# Shearwater Petrel 1 & 2/Perdix/Perdix AI/NERD 2 ファームウェア v65 リリースノート

## バージョン 65 2019/01/18

水面GFは水面に瞬時に浮上する場合のグラディエントファクターです

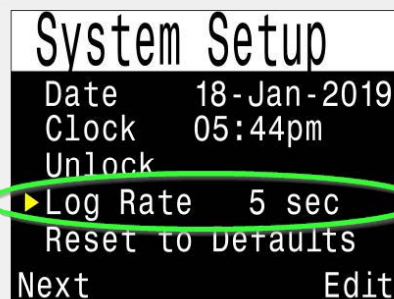
水面GF表示を追加しました。この表示は、水面に瞬時に浮上すると仮定した場合のグラディエントファクターであり、GF99とは異なります。GF99は、現在の深度でのグラディエントファクターを示します。次の画面で表示可能です。

- ・ 標準の情報スクリーン（右ボタンを数回押す）
- ・ メイン画面に設定可能
- ・ NDLの代替表示として設定可能（減圧が必要になるとNDLの位置に表示）

OC Recの新しい減圧オプション

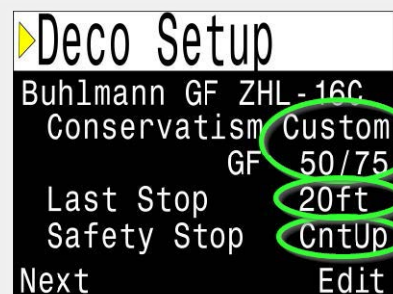
OC Recモードでグラディエントファクターをカスタマイズできるようになりました。これまでOC Recモードでは決められた設定値しか利用できませんでした。

OC Recモードで最終停止深度として6m/20ftを選択できるようになりました。これまでOC Recモードでは最終停止深度は常に3m/10ftでした。

減圧がクリアになると「クリアカウンタ (Clear Counter)」がカウントを開始します

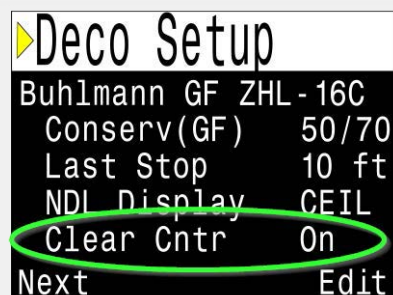
「減圧クリア (Deco Clear)」のカウンタアップ機能を追加しました。

OC Tec、CC/BC、OC Recモードで利用できます。OC Recモードでは安全停止が表示される場所に表示されます。Tecモードではオプションで表示できます。

減圧がクリアになると、このカウンタがゼロからカウントを開始します。強制減圧停止後にさらに追加する時間を計るのに便利です。減圧を必要としないダイビングの場合は、安全停止圏内に入るとカウントを開始します (6m/20ftよりも浅い深度)。

「OC Max PP02」に代わって「OC MOD PP02」が使用されるようになり、挙動も異なります。左側の詳細をお読みください。

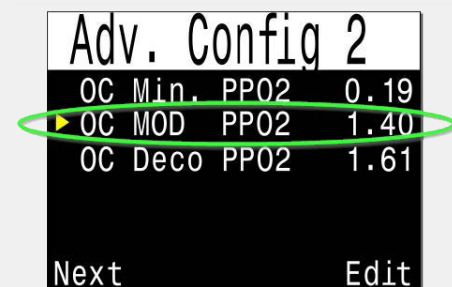
OC TecモードのPP02限界値のオプションを変更しました。

これまでは「オープンサーキットの最大PP02 (OC Max PP02)」があり、ダイビングの段階（最大深度または減圧停止）にかかわらず、「高PP02 (High PP02)」メッセージが表示されたときにのみ定義されていました。これでは、多くのユーザーが当然のように「最大深度」限界だと思い込み、値を1.40に設定してしまいました。その結果PP02が1.60域へと押し上げられたとき、減圧中に警告が発せられてしまいます。

今回、「OC Max PP02」が削除され、代わりに「OC MOD PP02」設定に変更されました。MOD設定は最大深度の段階にのみ適用されます。ダイブコンピュータは、必要な減圧停止の7.5m/25ft以内になると、「OC MOD PP02」の限界値に代わって「オープンサーキットの減圧PP02 (OC Deco PP02)」の限界値を使用します。「OC Deco PP02」限界値は、予測される減圧ガスの交換時にも設定されます。さらに、現在のガスの酸素濃度が80%以上ある場合、そのガスが減圧ガスと見なされるため、この減圧限界値が使用されます。

更新後、「OC MOD PP02」の値は1.40 ATAに設定され、「OC Deco PP02」は変更されません。デフォルト値：

OC MOD PP02 = 1.40 [ATA]  
OC Deco PP02 = 1.61 [ATA]

組織バーグラフは「Tissues Restored（復元済み窒素情報）」画面に表示されます

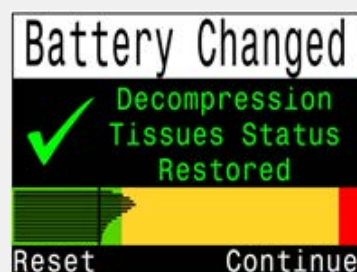
バッテリーの交換後、最新の残留窒素情報が「Tissues Restored（復元済み窒素情報）」画面に表示されます。

「Tissues Restored（復元済み窒素情報）」画面に、窒素情報をリセットするショートカットを設定しました。「Reset（リセット）」を選択すると、確認メッセージが表示されます。反復潜水の途中で窒素情報をリセットしないでください。残留不活性ガス情報が失われてしまいます。

少ないボタン操作で方位をマーク

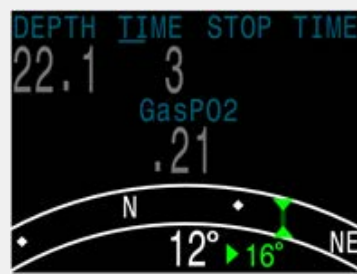
コンパスの方位マークメニューが、少ないボタン操作回数で機能するようになりました。また、方位をマークしながらコンパスも表示できるようになりました。操作：コンパスを表示中に左ボタンを押すと、「Exit/Mark（閉じる/方位）」メニューが表示されます。右ボタンを押すと方位がマークされ、左ボタンを押すとメイン画面に戻ります。これまでは、通常メニューに移動して方位をマークしなければなりませんでした。

「Bus Devices」ページにて「View」を選択し、詳細情報と設定を表示

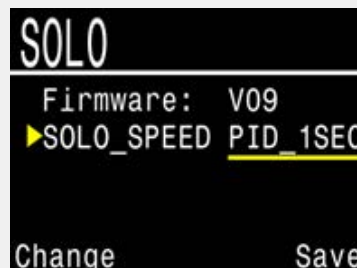
周辺基盤の設定を変更するサポートを追加しました。

例えば、「SOLO」ボード（ソレノイドおよび酸素コントローラー）では「Solenoid Speed（ソレノイド速度）」設定が調整できます。Petrel の「Bus Device」ページに移動して周辺基盤にアクセスします。こちらに表示される設定は周辺機器に保存されています。

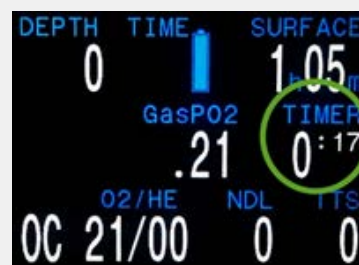
「Timer（ストップウォッチ）」表示がオプションとして、中段または下段の設定に追加されました。
